ZP.1.1.2014

**„BUDOWA OGÓLNODOSTĘPNEGO, WIELOFUNKCYJNEGO BOISKA
SPORTOWEGO O NAWIERZCHNI SYNTETYCZNEJ I PLACU ZABAW
Z ELEMENTAMI MAŁEJ ARCHITEKTURY
w Woli Gutowskiej”**

Wyjaśnienie nr 1 do SIWZ

Pytanie nr 4

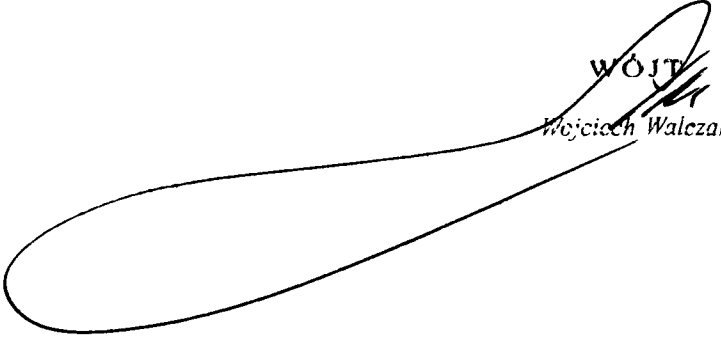
Przedmiar robót wskazuje do montażu wyposażenie do koszykówki z tablicą kratownicą stalową. Z kolei dokumentacja projektowa informuje o tablicy epoksydowej.

Prosimy o wyjaśnienie i ewentualną korektę przedmiaru robót.

Zgodnie z zapisami SIWZ Zamawiający wymaga aby konstrukcja kosza była stalowa ocynkowana łącznie z ramą stalową tablicy natomiast tablica o wy. 90x120 epoksydowa.
